ACTA DE REUNIÓN DE ACLARACIÓN

OBJETO: ADQUISICIÓN DE CARRO BOMBERO PARA PLANTA AMONIACO Y UREA
CÓDIGO N°: CDO-01-GGPLQ-149-2015
(PRIMERA CONVOCATORIA)

Vista esquemática del acople mecánico de la bomba a través de la Toma de Fuerza (PTO).

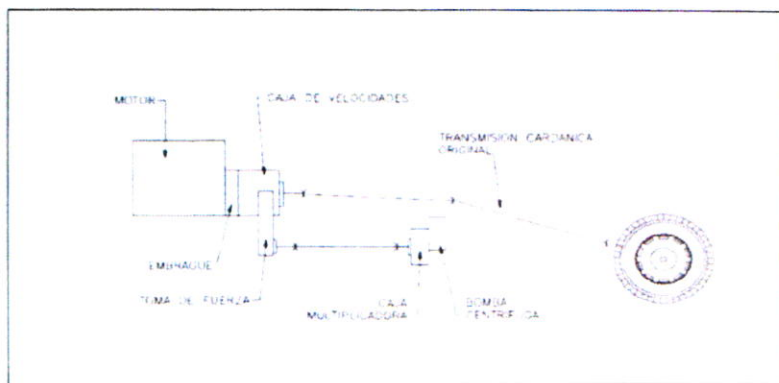
En una parte se menciona que la caja tiene que ser mecánica, y por otro lado que esta tiene que ser automática tomar en cuenta que es un camión de alto peso las cajas son mecánicas.

La caja de cambios de tracción del carro debe ser mecánica según las especificaciones técnicas. La nota que refiere a la caja automática, es en relación al toma fuerza del motor principal y la bomba de agua. Se adjunta imagen.

Vista esquemática del acople mecánico de la bomba a través de la Toma de Fuerza (PTO).

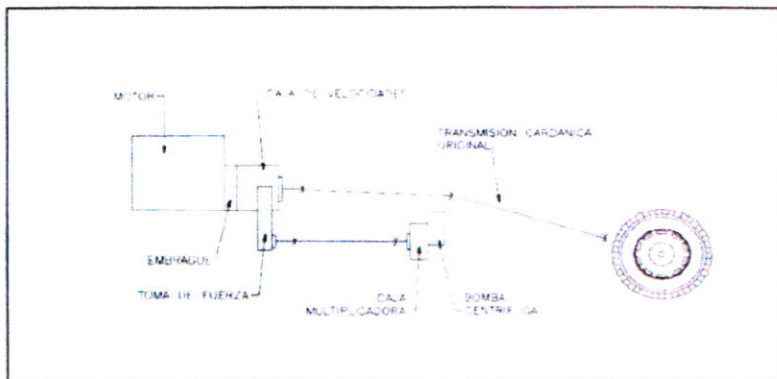
En la Página 22 solicitan caja de cambios manual, pero en la página 23 nombran "caja automatizada con comando electro neumático y deberá actuar sin embrague" confirmar que se trata de caja MANUAL o AUTOMATICA

La caja de cambios de tracción del carro debe ser mecánica según las especificaciones técnicas. La nota que refiere a la caja automática, es en relación al toma fuerza del motor principal y la bomba de agua. Se adjunta imagen.

Vista esquemática del acople mecánico de la bomba a través de la Toma de Fuerza (PTO).

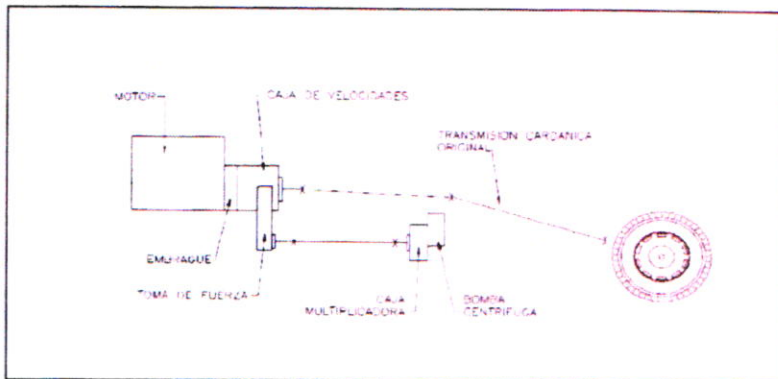
¿Piden además estará provisto de una caja de velocidades automatizada con comando electro neumático? Pero se contradicen con caja de cambios mecánica.

La caja de cambios de tracción del carro debe ser mecánica según las especificaciones técnicas. La nota que refiere a la caja automática, es en relación al toma fuerza del motor principal y la bomba de agua. Se adjunta imagen.
